Analyse sur la surface prévue pour les zones compensatoires

à la destruction de la zone humide du Testet

Septembre 2013

Collectif pour la sauvegarde de la zone humide du TESTET

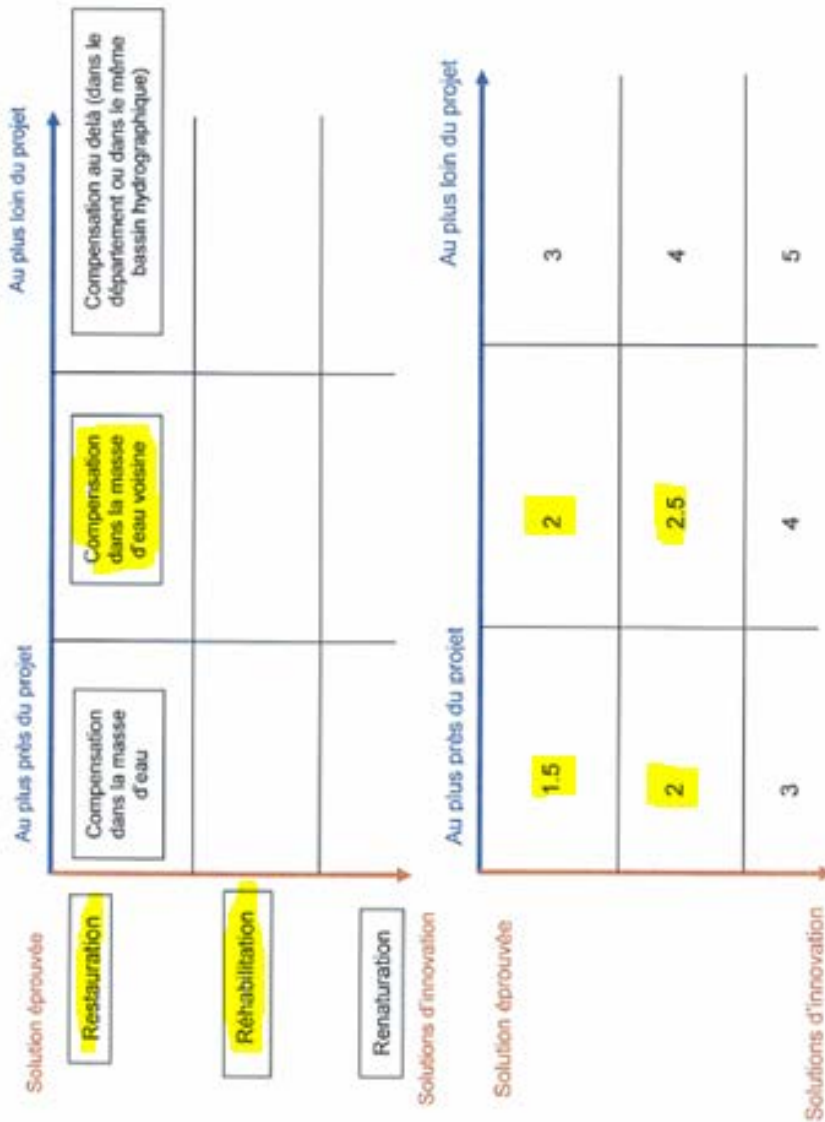
Ensuite, le croisement du tableau 12 (P. 47 et ci-dessous) et de la figure 12 (P. 48) nous permet de faire la synthèse suivante pour respecter la note de cadre du département :

Classement de chaque zone	Surfaces compensation	%	Ratio note cadrage CG 81	Equivalent ZH détruite
Masse d'eau Tescou				
Restauration 1a	0,49	2%	1,5	0,33
Réhabilitation 1b / 2 / 8 / 10	10,73	55%	2	5,37
Masse d'eau Tescounet				
Restauration 9 b	1,29	7%	2	0,65
Réhabilitation 9a / 12a / 12b	7,09	36%	2,5	2,84
	19,60		Surface compensée :	9,17
			Surface impactée :	13
			Reste à compenser :	3,83

Il est donc inexact d'affirmer que :

La question des zones humides du projet de Sivens a été traitée à l'aune de ce cadre méthodologique départemental.
